Ármúli 10

tillaga að nýju deiliskipulagi

Lögð fram umsókn Sætra ehf., dags. 5. september 2025, ásamt bréfi Grímu arkitekta, dags. 5. september 2025, um nýtt deiliskipulag fyrir lóð nr. 10 við Ármúla, sem felst í auknum uppbyggingarheimildum á lóð, samkvæmt uppdr. Grímu arkitekta, dags. 5. september 2025. Lagt er til að tillagan verði afgreidd í auglýsingu.

Tillaga að nýju deiliskipulagi

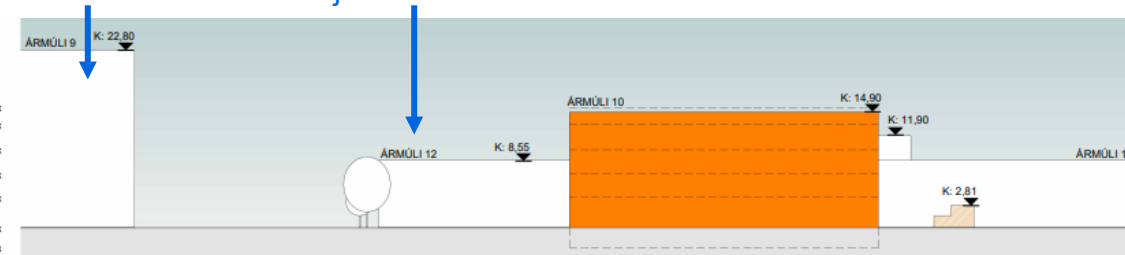
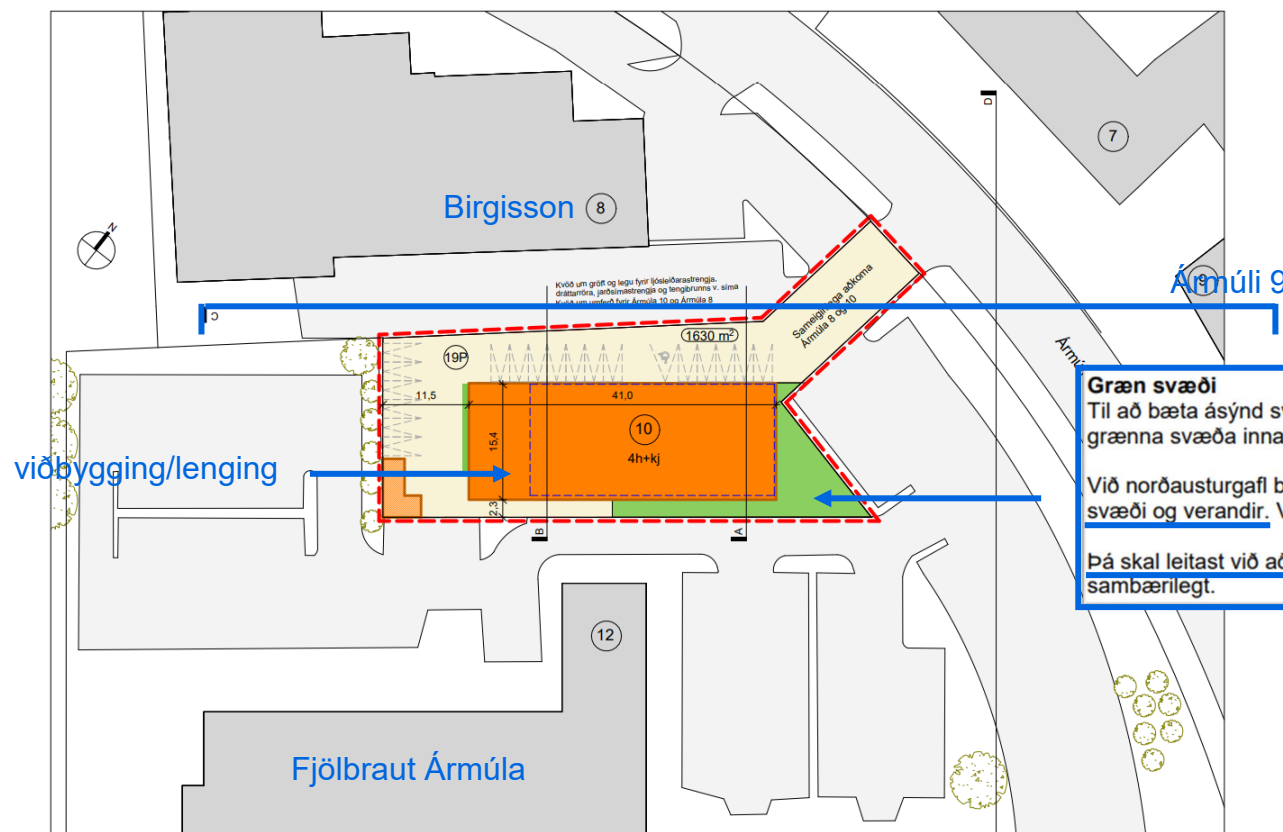
Byggð á þessu svæði, sunnan við Ármúla, er almennt á einni til þremur hæðum (verslunar- og skrifstofuhúsnæði við Ármúla 2-8 og Fjölbautaskólinn við Ármúla á lóð nr. 12). Umhverfi bygginga einkennist fyrst og fremst af miklu bílastæðaflæmi og almennt er lítið um gróður og gegndræpt yfirborð. Norðan við Ármúla eru byggingar almennt fjórar til fimm hæðir eða hærri.

Aukið skuggavarp af hækkaðri byggingu á lóðinni væri fyrst og fremst á götur og bílastæði umhverfis húsið og á bakhlið hússins við Ármúla 8.

Skipulagsfulltrúi gerir ekki athugasemdir við að lóðarhafi láti vinna tillögur að deiliskipulagi fyrir lóðina sem taka mið af þeim uppbyggingaráformum sem sett eru fram í fyrirspurninni. Ítarlegri afstaða verður tekin til áformanna þegar og ef umsókn að nýju deiliskipulagi kemur fram. Þó er áréttað hér að auknar uppbyggingarheimildir væru háðar því að lóðarfrágangur yrði bættur með auknum gróðri og að lögð yrði áhersla á blágrænar ofanvatnslausnir og auknið gegndræpt yfirborð. Deiliskipulagstillögu þarf sömuleiðis að fylgja greinargerð sem sýnir fram á að fjöldi og fyrirkomulag bíla- og hjólastæða sé í samræmi við gildandi bíla- og hjólastæðareglur Reykjavíkur.
